Audi A4/S4/A5/S5/Q5/SQ5/Q7  
フロントカメラの設定/チャイルドロックマークの改修

### 不具合発生箇所

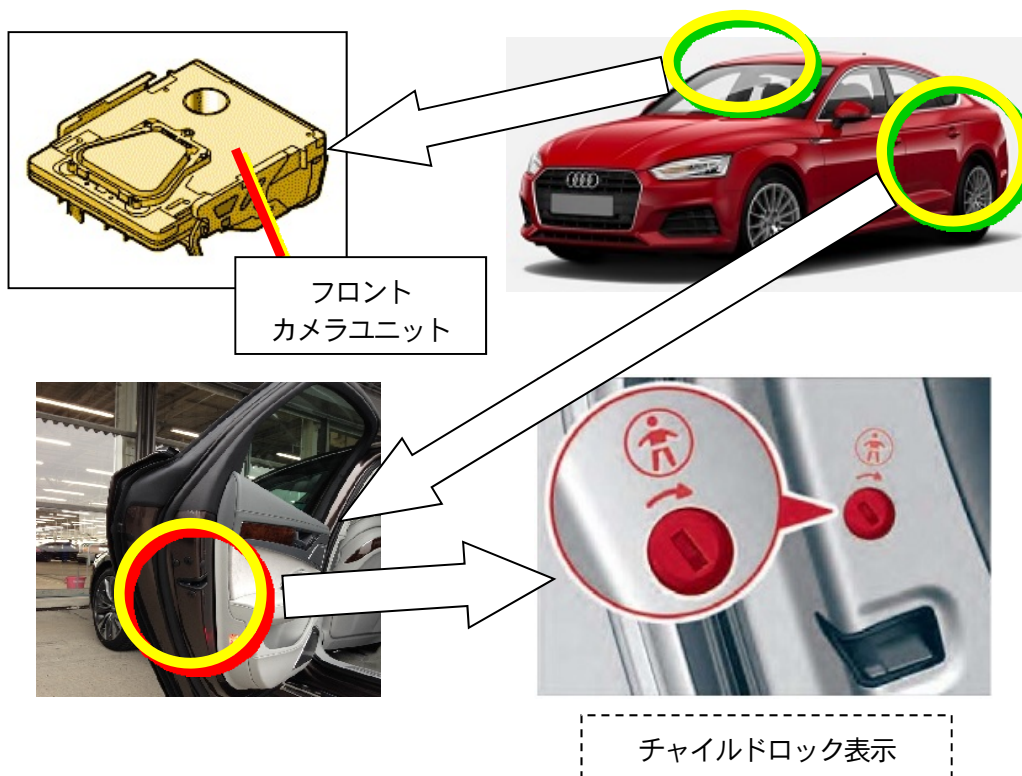
改善対策届出番号	559	改善対策届出日	平成30年11月21日
不具合状態にあると認める構造、装置又は性能の状況及びその原因	①ドライバーアシストシステムを制御するフロントカメラユニットのプログラムにおいて、カメラのヒーター温度設定が不適切なため、ヒーター温度が設定上限付近時に、カメラの作動が不安定になることがあります。そのため、ドライバーアシストシステムが機能しなくなるおそれがあります。 ②チャイルドロック表示シールについて、作業員の取付作業が不適切なため、ロック方向を示す表示が逆向きなものがあります。そのため、ロック方向に操作しても、ロック機構が作動しません。		
改善措置の内容	①全車両、フロントカメラユニットのプログラムを対策プログラムに書き換えます。 ②全車両、チャイルドロック表示を確認し、不適切なものはシールを適切なものに貼り替えます。

注：  は、プログラム書き換え部を示す。

注：  は、点検/ステッカー貼付部を示す。
